SERVICE INFO – INA 0042

Зміна конструкції важеля натяжного пристрою 534 0100 20

Арт. номер: 534 0100 20

Зображення 1: 534 0100 20 – поточна версія

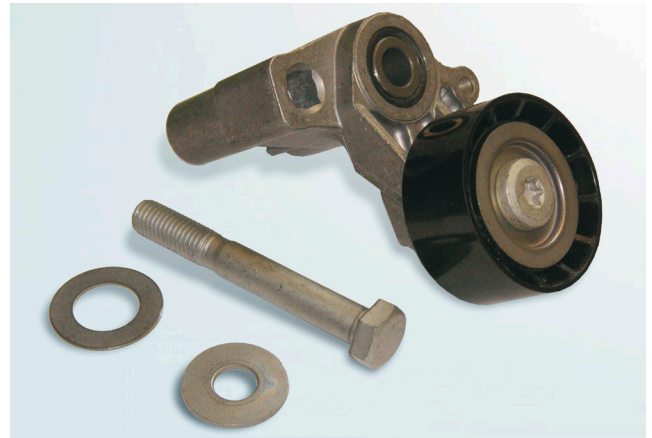
В рамках постійного вдосконалення нашої продукції було змінено конструкцію натяжного ролика 534 0100 20. Додаткові елементи (шайби), які раніше не були прикріплені до важеля, тепер зафіксовані на важелі натяжного пристрою. Крім того, був змінений гвинт для кріплення.

Впродовж перехідного періоду можуть поставлятися дві версії. Обидві версії відповідають технічним специфікаціям і можуть застосовуватися без обмежень.

З новою версією дозволяється використовувати тільки новий гвинт, який входить у комплект постачання. Забороняється використовувати старі або інші гвинти! Затягуйте гвинти з моментом затягування, який передбачений інструкцією виробника транспортного засобу!
